**MOBILIARIO PARA 48 DORMITORIOS DE MUJERES DE LA PRIMERA ETAPA DEL EDIFICIO H-VI,
UBICADO EN EL CAMPUS DE LA UNIVERSIDAD NACIONAL DE AGRICULTURA, CATACAMAS,
OLANCHO.**

LPN-01-EQUIPAMIENTO-UNA-PINPROS-2017

RESPUESTAS Y ACLARACIONES No.03

ESQUEMAS DE LITERA METALICA DOBLE PLAZA (medidas en milímetros)

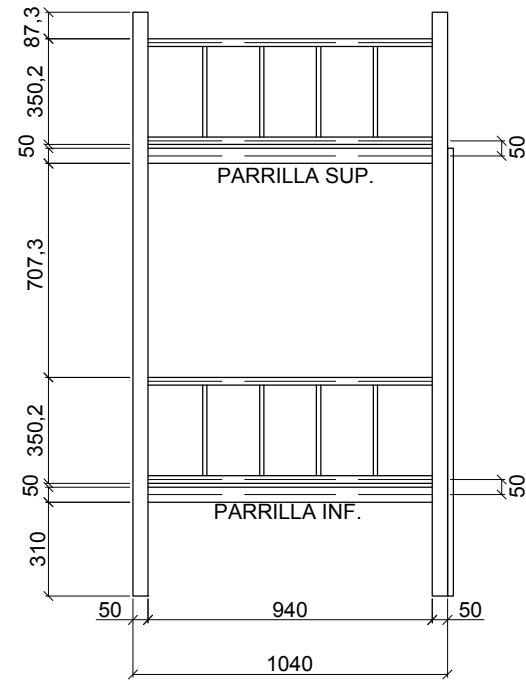
3.	<p>En las Especificaciones Técnicas, Pág. 86, ustedes solicitan la litera con las siguientes dimensiones:</p> <p>Medidas totales aprox.: 1.00x2.00m 1.00x1.90 m (medidas del colchón), Altura Total de suelo a la cara inferior de la plaza superior = 1.65 m. Altura de suelo a primer plaza ± 0.40 m. Separación entre plazas de ± 1.15 m (tomadas desde sus caras superiores) Todas las literas ofertadas deberán tener las mismas dimensiones.</p> <p>⊕ ¿Podrían confirmarnos la altura correcta del suelo a la cara inferior de la plaza superior? En dibujo de referencia proporcionado (Ver dibujo en Pág. 87), ustedes mencionan una altura de 1.62cm, más sin embargo en la Pág. 86 Especificaciones Solicitadas, ustedes solicitan una altura de 1.65cm.</p> <p>⊕ Encontramos una disyuntiva entre la cota de 1.62cm del dibujo de referencia y las cotas de los espacios. Ya que la suma de la cota de los espacios no concuerda con la altura total de 1.62cm mencionada. Favor rectificar y aclarar las cotas. Imagen de Referencia, Pág. 87:</p> <p>Lo que nosotros entendemos según requerimiento en las Especificaciones Técnicas: (muestra h=1.65 cm)</p> <p>¿Estamos interpretando lo correcto?</p> <p>⊕ ¿Podrían reconfirmarnos la altura total de las camas (literas) tanto para el Ítem #1 (Litera de dos plazas) como para el Ítem #2 (Litera de una plaza)?</p>	<p>R//</p> <ul style="list-style-type: none"> ⊕ Para la litera de una plaza se considera una distancia promedio de 1.65 m, desde el piso hasta la cara inferior de la parrilla superior. Para la litera de doble plaza se corrige esta altura a 1.43 m y demás dimensiones. ⊕ Existe un error en cotas del plano de literas, se presentan correcciones en anexo. ⊕ Altura total literas: Doble plaza: 1.93 mts Una plaza: 2.15 mts. <p>Se anexan esquemas de ambos tipos de literas con corrección de las cotas.</p>

6.	<p>En las Especificaciones Técnicas Ítem 1 e Ítem 2, Litera de dos plazas y Litera de una plaza, ustedes indican que el colchón que se ubicará en las literas tendrá una medida de 1 x 1.90mts a lo cual notamos que el ancho del colchón de 1mt quedaría muy ajustado en la litera, ya que ustedes solicitan una litera con una medida total de 1 x 2mts.</p> <p>Nosotros sugerimos ampliar la medida de la litera o disminuir la medida del colchón ¿Podrían indicarnos las nuevas medidas correspondientes?</p>	R// Se anexan esquemas de ambos tipos de literas con corrección de las cotas.

12.	<p>En las Especificaciones Técnicas Ítem 1 e Ítem 2, Litera de dos plazas y Litera de una plaza, ustedes NO solicitan barandal de seguridad para la cama superior.</p> <p>Les sugerimos que se coloquen barandales en la cama superior. Cabe mencionar que en caso de ustedes requerir estos barandales, esto afectará el costo de la litera. Dejamos a criterio de ustedes la cotización de 1 ó dos barandales por cada litera dependiendo la ubicación de las mismas en cada habitación.</p>	<p>R// Para ambas literas, se requiere la consideración de dos barandales para las parrillas superiores, de acuerdo a detalle (ver anexos a este documento).</p> <p>Se anexan esquemas de ambos tipos de literas con ubicación y medidas de barandales.</p>

ESQUEMAS DE LITERA METALICA DE UNA PLAZA

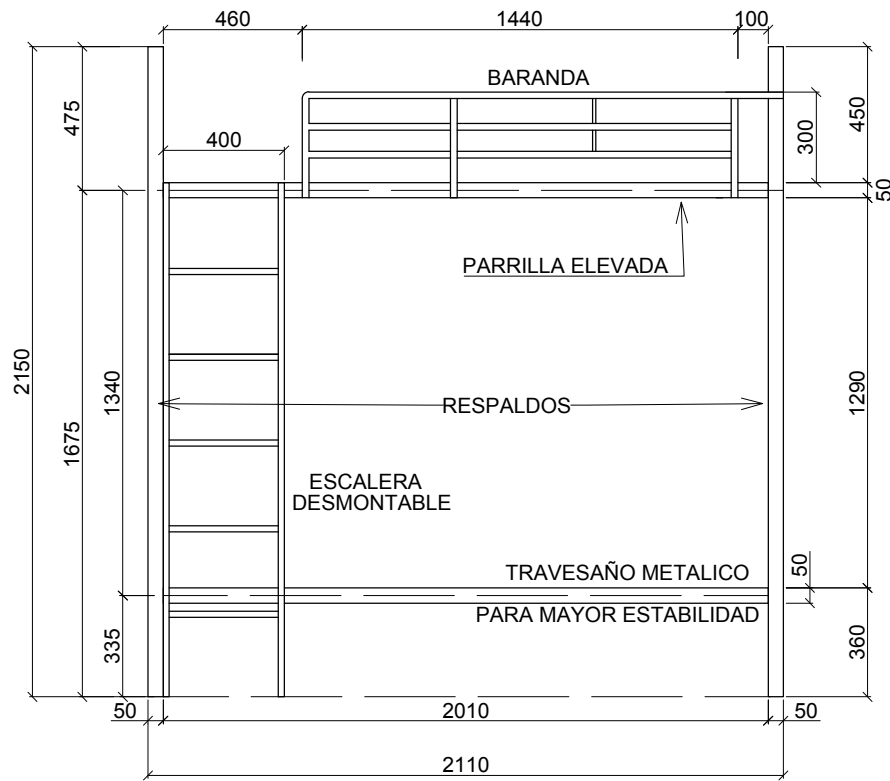
14.	<p>En las Especificaciones Técnicas Ítem 2, Literas de una</p>	<p>R// Se anexan esquemas de ambos tipos de literas</p>

<p>plaza, Pág. 88, ustedes indican lo siguiente:</p> <p>Litera de estructura metálica, de una (1) plaza desmontable, para que funcione como cama de elevada, y que permita el uso del espacio bajo la cama para colocación de armarios o zonas de estudio, que además tenga escalera para el subir a la cama elevada.</p> <ul style="list-style-type: none"> ⊕ Considerando que las literas de una plaza se utilizaran para colocar estantes o muebles debajo de ellas. ¿Podrían indicarnos la ubicación de donde irá colocada la escalera en la litera? ⊕ Notamos que en este tipo de litera, la escalera necesita llegar hasta el suelo para que tenga un punto de apoyo. ¿Podrían indicarnos si requieren una escalera que llegue al suelo? 	<p>con ubicación y medidas de las escaleras.</p>

DETALLE DE BARANDA Y ESCALERA

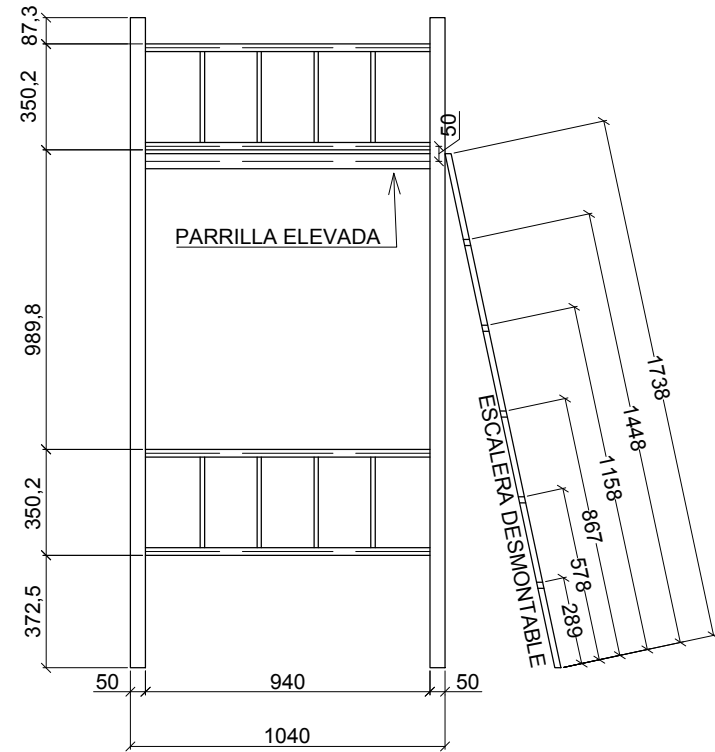
9.	<p>En las Especificaciones Técnicas Ítem 1 e Ítem 2, Litera de dos plazas y Litera de una plaza, Pág. 86-87 y Pág. 89, ustedes solicitan lo siguiente:</p> <p>Escalera Una (1) escalera desmontable de tubo estructural redondo de 3/4" con tres (3) peldaños. Para ser colocada lateralmente.</p> <p>¿Podemos ofrecer una escalera elaborada con tubo rectangular?</p>	<p>R// En el caso de las escaleras, los oferentes pueden proponer uso de tubos de sección diferente a la solicitada, respetando el ancho mínimo de la sección y siempre que garantice que se alcance una adecuada resistencia, la facilidad de montaje y desmontaje y no se comprometa la buena apariencia de las literas.</p> <p>Para lo anterior los Oferentes pueden usar el último espacio del Formulario TEC-2 (pág. 66) para agregar detalles que consideren pueden agregar valor a su propuesta, ya sea en mejora de condiciones técnicas</p>

<p>como en otros aspectos.</p> <p>Para mayor estabilidad, se presentan cambios a las escaleras (ver en anexos).</p>
10.	<p>En las Especificaciones Técnicas Ítem 1 e Ítem 2, Litera de dos plazas y Litera de una plaza, Pág. 87 y Pág. 89, ustedes solicitan lo siguiente:</p> <p>Pintura ...de color plomo.</p> <p>Cuándo se refieren a color plomo se refieren a este color. ¿Estamos interpretando lo correcto?</p>	<p>R// Cuando se refiere a color plomo se pretende obtener un color semejante al metal acero con tonos grises-azulados.</p>
